OGGETTO: Istanza di Riesame con valenza di rinnovo dell'Autorizzazione Integrata Ambientale ai sensi dell'art. 29-octies Parte II del D.Lgs. 152/06 – METALFERRO s.r.l. – Z. I. Castelnuovo Vomano – Comune di Castellalto (TE).

Riscontro nota acquisita al prot. ARTA n. 23285 del 17/05/2022. Richiesta integrazioni

**Istanza di Riesame con valenza di rinnovo dell'Autorizzazione Integrata
AIA n. DPC026/349 del 27/12/2018
Installazione METALFERRO
Z. I. Castelnuovo Vomano – Comune di Castellalto
Richiesta di integrazioni**

Di seguito si riportano gli schemi prodotti dalla Ditta delle attività di gestione dei rifiuti, differenziate per ciascuna linea di lavorazione.

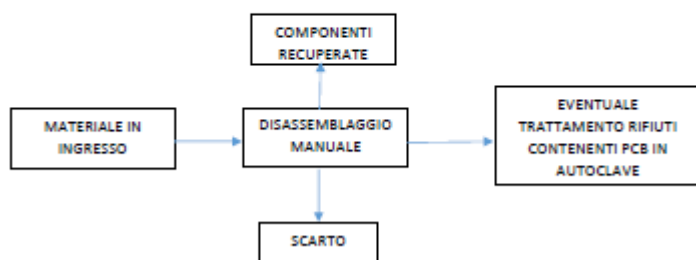
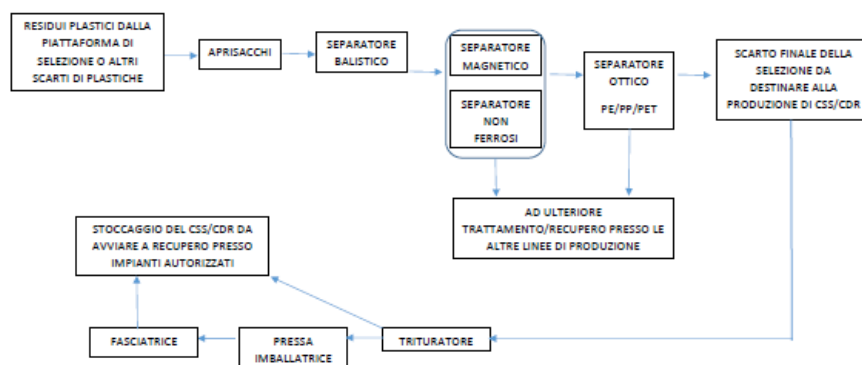
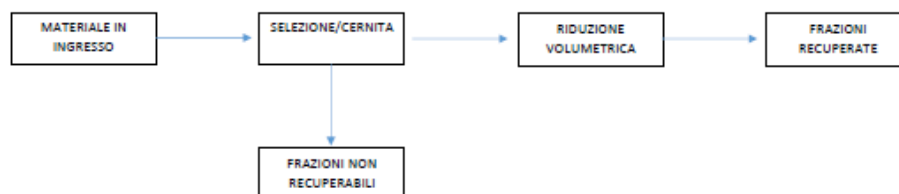
- ➔ Si chiede alla Ditta di dettagliare nei diagrammi di flusso di ciascuna linea i codici EER in ingresso e in uscita dal processo ovvero la produzione di "End of Waste" ed eventuali sottoprodotti.
